REPUBLICA DE CHILE  
SERVICIO DE EVALUACION AMBIENTAL  
REGION DE LA ARAUCANIA

**MATERIA:** Pertinencia "Ajuste y mejoras del método constructivo y cambio de posición del aerogenerador WTG39, Parque Eólico Malleco", comuna de Collipulli.

**RESOLUCIÓN EXENTA N°** 542 /2019.

Figura 1 Ubicación del aerogenerador WTG39

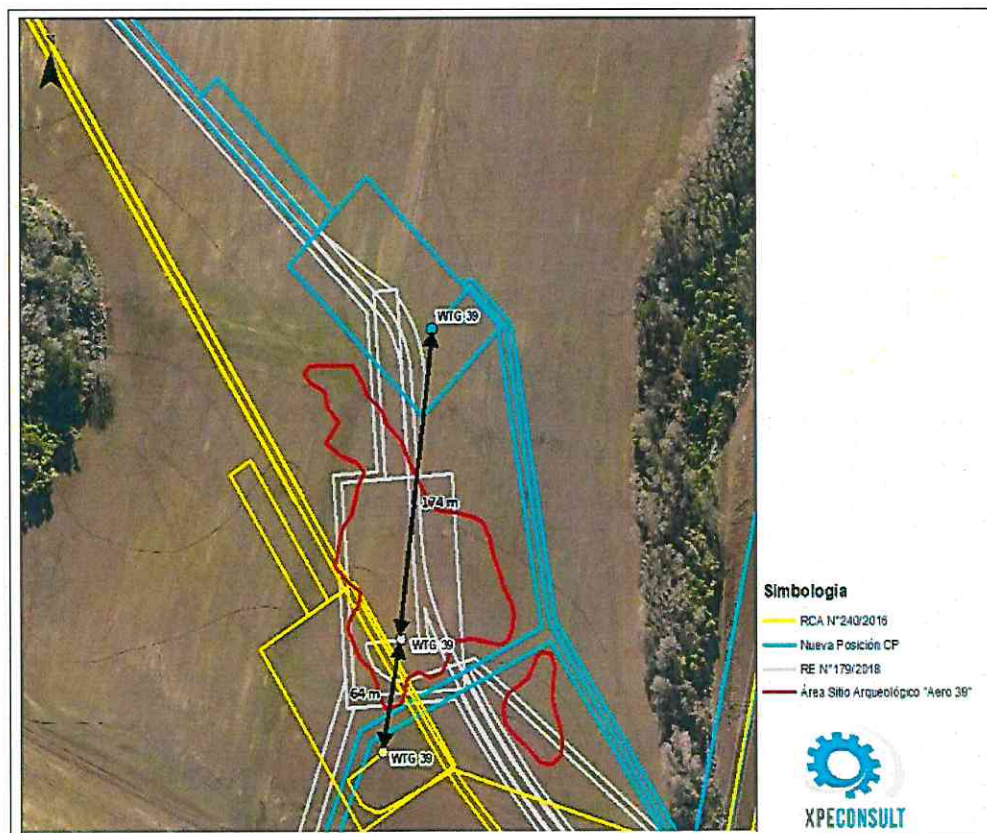
Durante la construcción del camino de acceso al aerogenerador WTG39, en los trabajos de escarpe, se detectó la presencia de un hallazgo arqueológico, correspondiente a fragmentos cerámicos en el área de la plataforma del aerogenerador, el cual fue caracterizado e informado al Consejo de Monumentos Nacionales (CMN), sin obtener respuesta hasta la fecha. Considerando lo anterior, se ha solicitado el cambio de ubicación del aerogenerador WTG39, trasladándolo 238 m hacia el norte de su posición original aprobada por la RCA 240/2016. Cabe mencionar que mediante la R.E. 179/2018 se había modificado la ubicación del aerogenerador WTG39.

En la Figura 1 y Tabla 1 se presenta la ubicación original aprobada en la RCA 240/2016, la ubicación según R.E. 179/2018 y la nueva ubicación proyectada según la consulta de Pertinencia.

- Respecto del cambio de posición del aerogenerador WTG39, se da cuenta que no generará impactos asociados a ruido y sombra sobre los receptores identificados, dado que el receptor más cercano corresponde al ID 64, el cual dada la modificación continúa estando ubicado a distancia mayor que otros aerogeneradores, por lo que se considera que no es un ajuste significativo desde el punto de vista ambiental.

Figura 2 Distancia del aerogenerador WTG39 al receptor ID 64

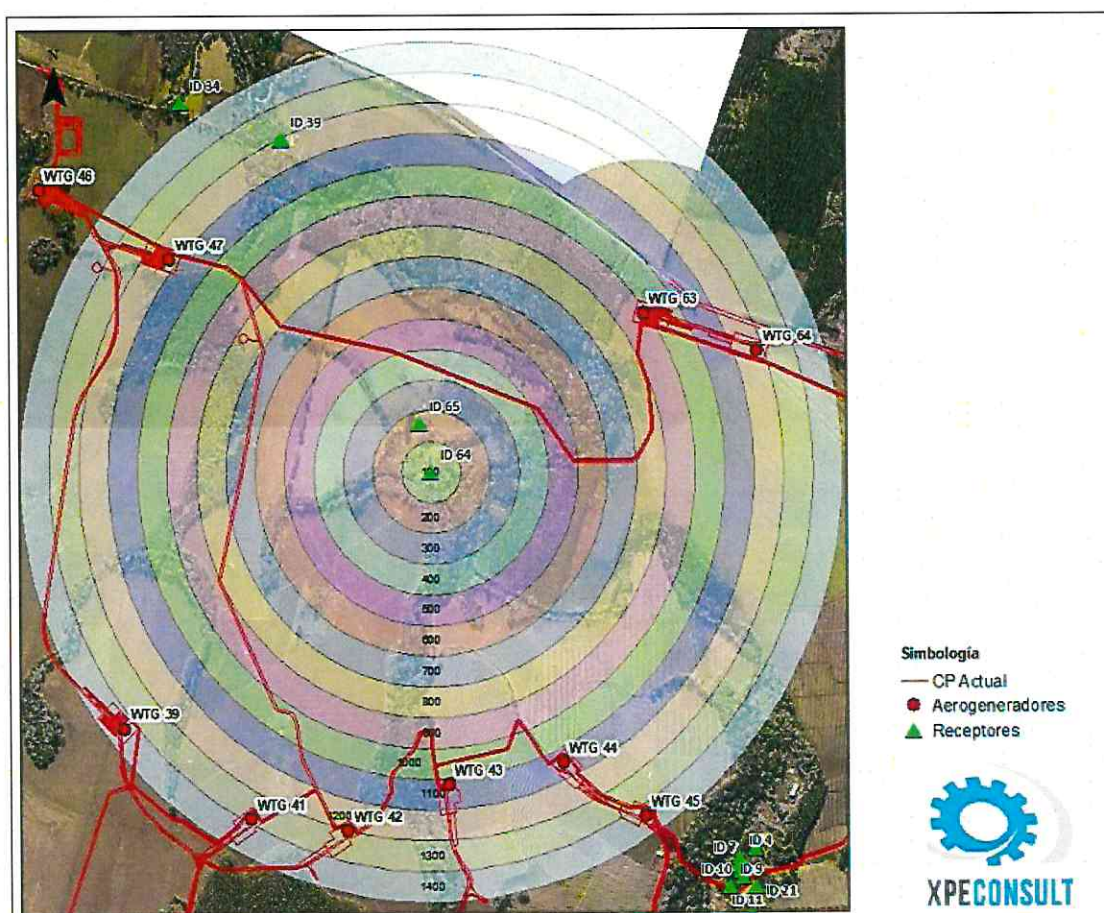
Que respecto de la nueva ubicación proyectada en la presente Consulta de Pertinencia para el aerogenerador WTG39, no generará impactos respecto a niveles de ruido y sombra sobre algún receptor, esto debido a que el receptor más cercano identificado, corresponde al ID 64, al cual si bien, el aerogenerador WTG39 se acercará, éste sigue estando a mayor distancia de este receptor que otros aerogeneradores ya evaluados y aprobados por RCA, sin modificar lo evaluado ambientalmente.

En la Figura 2 se puede apreciar la distancia de los distintos aerogeneradores del Proyecto hacia el receptor ID 64.

Figura 3 Sistema de inserción y colocación de cables

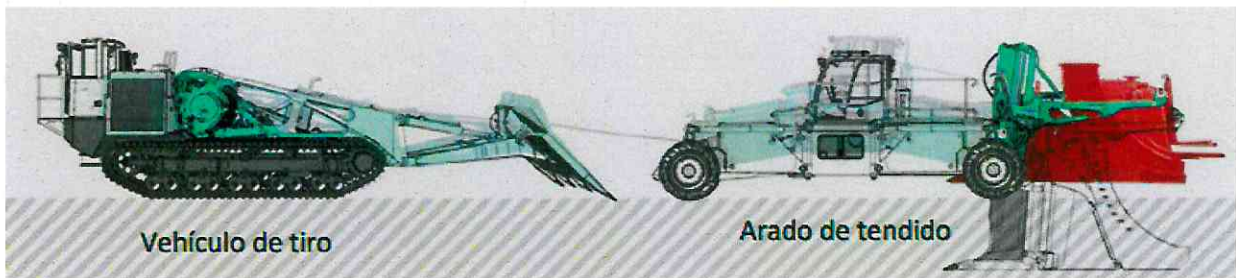
El titular propone un cambio en el método constructivo del cableado subterráneo, para ello ha adquirido una máquina especializada para el soterramiento de cables eléctricos sin la necesidad de

realizar excavaciones o zanjas, la cual se compone de tres máquinas, la primera se denomina “arado de tendido” el cual corresponde a la máquina que lleva el arado o subsolador con la capacidad de enterrar hasta 6 cables de forma simultánea. Esta máquina no tiene tracción propia y su motor es sólo para el movimiento de los hidráulicos asociados a la nivelación de las ruedas y al manejo de la profundidad del subsolado, el que puede llegar hasta los 2,5 m. La segunda maquina corresponde al vehículo de tiro, la cual tracciona al arado de tendido mediante un huinche o cabrestante con capacidad de tracción de hasta 90 toneladas y la tercera maquina corresponde al tractor, el cual mediante un coloso carga los carretes de cables asociados al circuito eléctrico (Ver Figura 3).

- Respecto de los cambios en el método constructivo del cableado subterráneo, se considera una mejora ambiental al proyecto dado que se disminuye el área de intervención de 10 m de ancho (método tradicional) a 3,5 m utilizando el método nuevo propuesto, por lo que no existen modificaciones significativas al proyecto original desde el punto de vista ambiental.

Figura 4 Forma aérea del atraveso del cableado

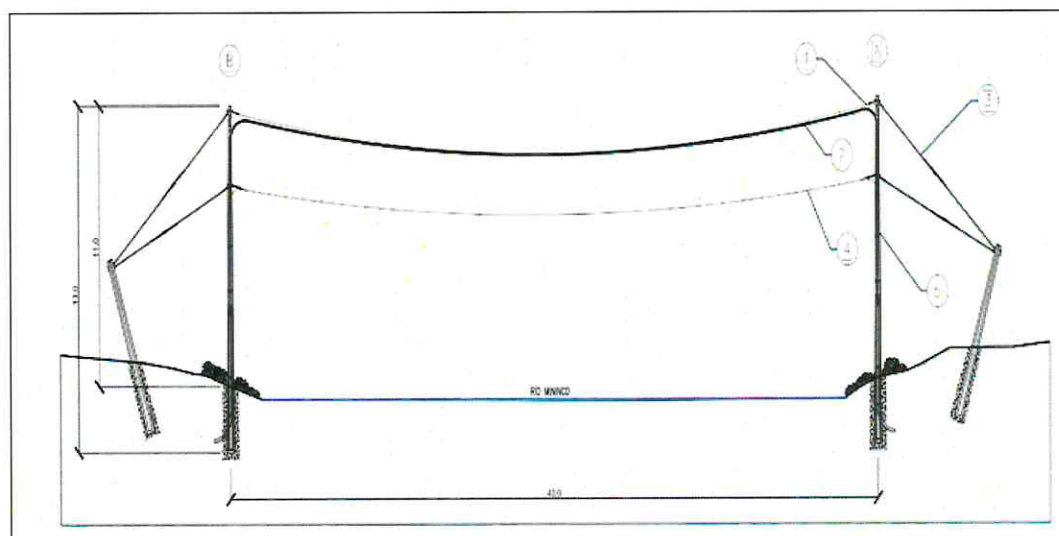
La Consulta de Pertinencia considera la modificación del atraveso asociado al río Mininco (Atraveso S14), entre los aerogeneradores WTG47 y WTG63, de subterráneo a aéreo. Esto debido a que la mecánica de suelo asociado al lecho del río Mininco indica una alta probabilidad de encontrar grandes rocas asociadas al atraveso, lo que dificulta en gran medida el soterramiento del cable de forma segura, sumado a que, para evitar procesos de socavación, la modelación hidráulica del atraveso define que el cableado subterráneo se debe instalar a una profundidad cercana a los 3 m, lo que dificultaría aún más el atraveso del cableado de forma subterránea. El cambio propuesto para el atraveso aéreo en el río Mininco, se realizará en el mismo lugar en que se aprobó el atraveso subterráneo en la RCA 401/2018. Para ello se considera la instalación de dos postes metálicos de 15 m de altura, desde los cuales el cable subterráneo será elevado para realizar el cruce. Para garantizar la nula intervención del cauce, ambos postes serán ubicados fuera del área de inundación para un periodo de retorno  $T=100$ , condición que genera un vano de 68 m.

A continuación, en las Figuras 4 y 5 se muestran un diagrama de la forma de atraveso del cableado y el tramo del cableado que será reemplazado.

- Respecto de la modificación del atraveso del cableado subterráneo asociado al cruce del río Mininco, se fundamenta en la alta probabilidad de encontrar rocas en el sector de atraveso, y además se considera que la modificación del tramo de subterráneo a aéreo implica una menor intervención en el cauce, por lo que se considera que no es un ajuste significativo desde el punto de vista ambiental.
